COMUNE DI BELLUNO

DELIBERA DI CONSIGLIO COMUNALE N. 20 DEL 26/03/2026

OGGETTO:PIANO URBANISTICO ATTUATIVO IN VARIANTE AL PIANO DEGLI INTERVENTI, IN VIA VITTORIO VENETO SU AREA CENSITA AL FOGLIO 59 MAPPALI 1310, 519, 163, 1427, 1705 E VIABILITÀ. [CODICE 100143] - CONTRODEDUZIONI ALLE OSSERVAZIONI PERVENUTE E APPROVAZIONE AI SENSI DELL'ART. 20, COMMI 4 E 8 TER DELLA L.R. 23.04.2001 N.11

CONTRODEDUZIONI ALLE OSSERVAZIONI PERVENUTE

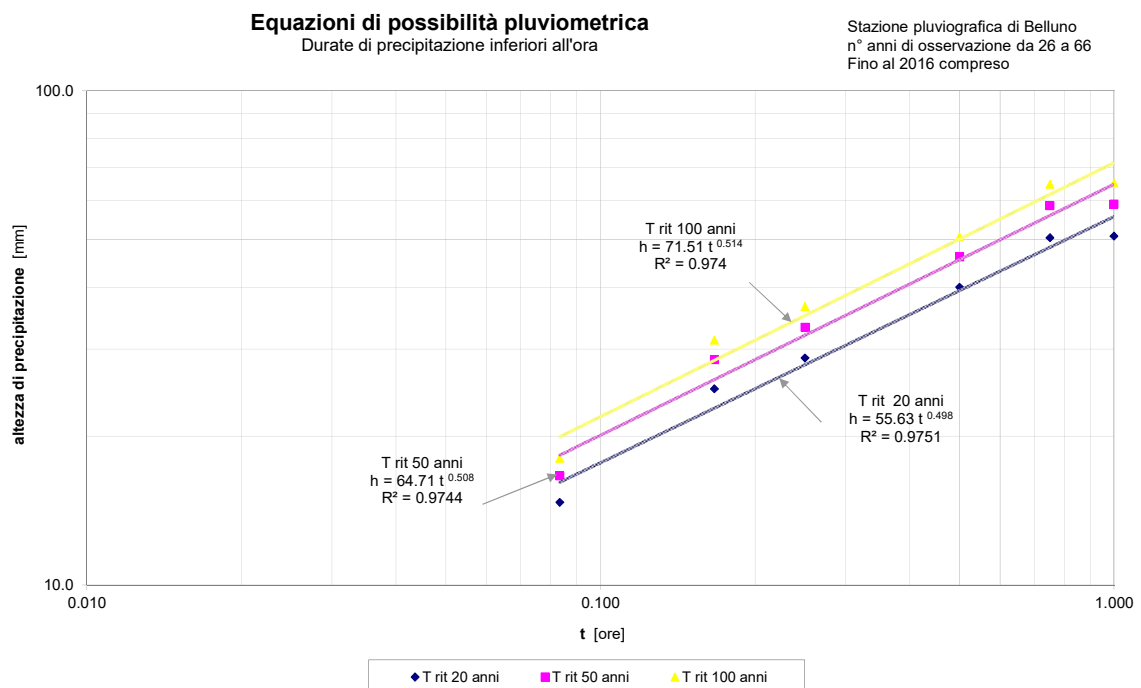
Nell'osservazione si richiede il "Progetto operativo SUDS con volumi di ritenzione, tempi di rilascio e planimetria delle opere".

La sicurezza idraulica dell'intervento è implicitamente garantita dal fatto che non si trova in aree classificate come pericolose ai sensi del Piano di Assetto Idrogeologico redatto dall'Autorità di Bacino.

Di seguito alcuni stralci della relazione.
